桃園市政府水務局

水汙頭排水幹線綠廊環境改善工程

基本設計成果 簡報

水理審查意見回復及辦理情形(一)

圖 24、水汴頭排水幹線綠廊環境改善意見交流之情形

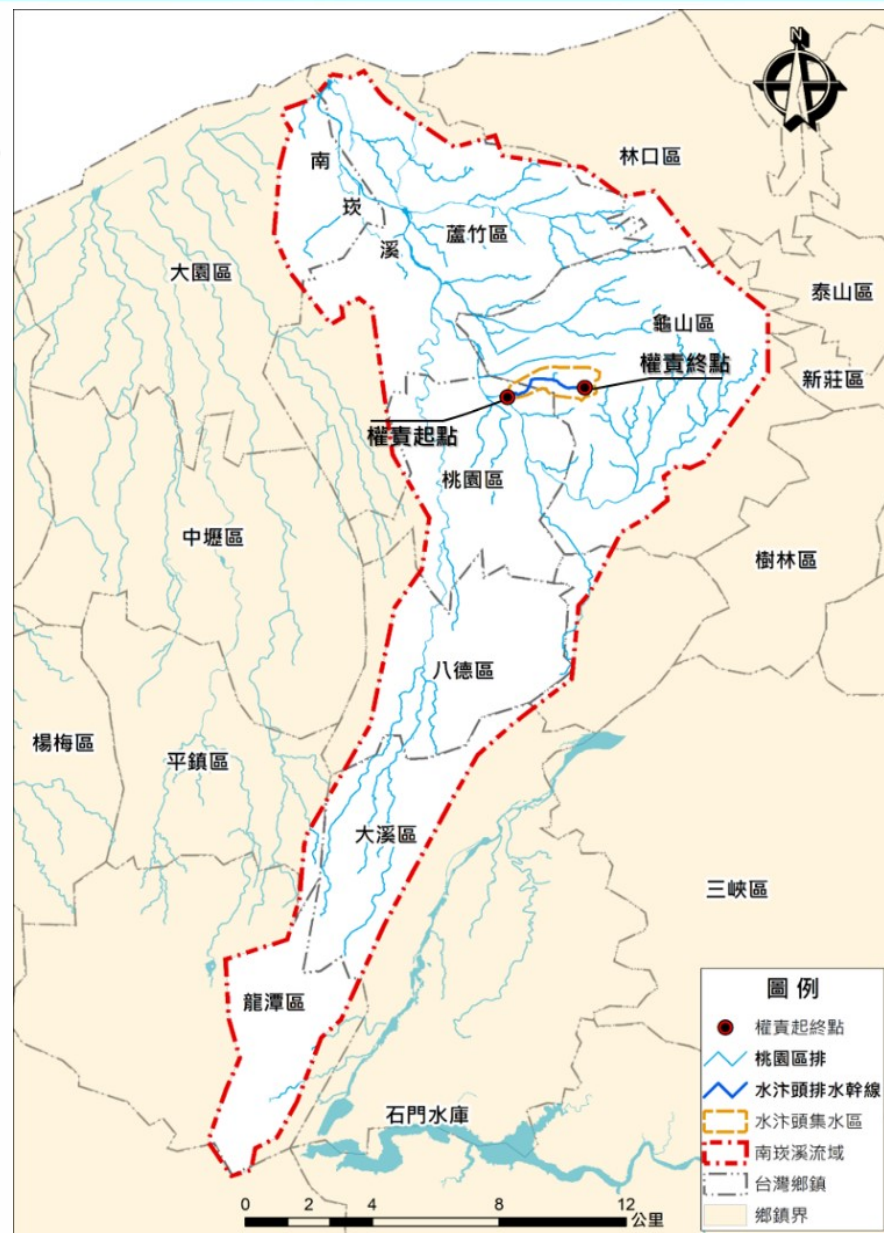
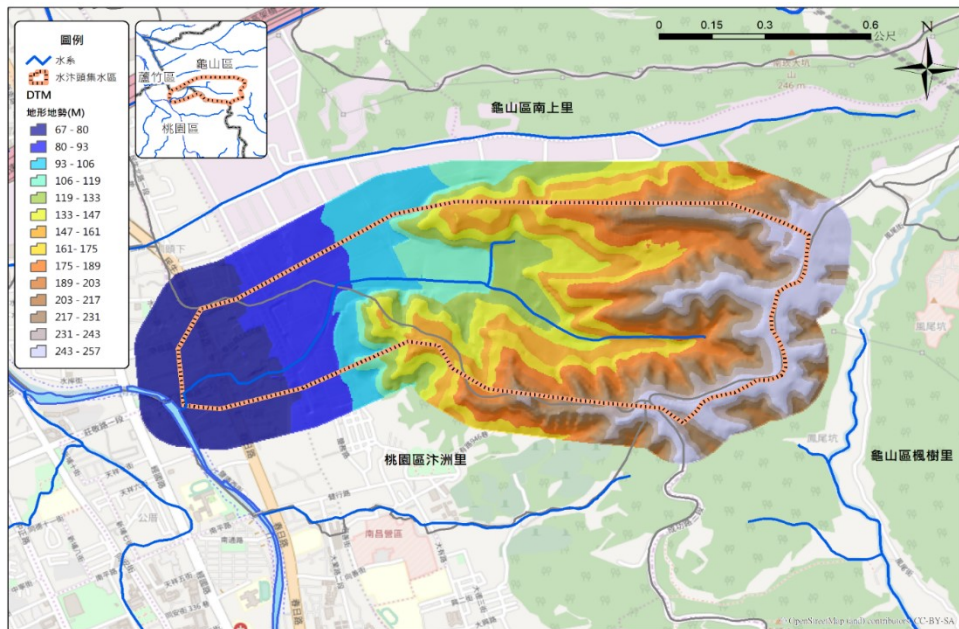
會勘意見	意見回覆
1. 本段渠道為桃園區難得有乾淨水質及良好生態之水路，希望可步道可規劃完善串聯至南坎溪，帶動本地觀光。	1. 本案計畫步道預計可串聯計有南坎溪自行車道及本府交通局規劃之桃林鐵路自行車步道，未來預估可帶動虎頭山公園觀光人潮自桃林鐵路自行車步道進入水汴頭步道。
2. 步道設計盡量採低度開發方式避免影響既有生態，且考量保流河道內魚類棲息之環境。	2. 本案初步規劃保留左岸既有護岸及生態，以右岸單側設置步道為主，後續於設計階段皆會考量生態友善措施及邀請生態顧問團隊參與協助指導。
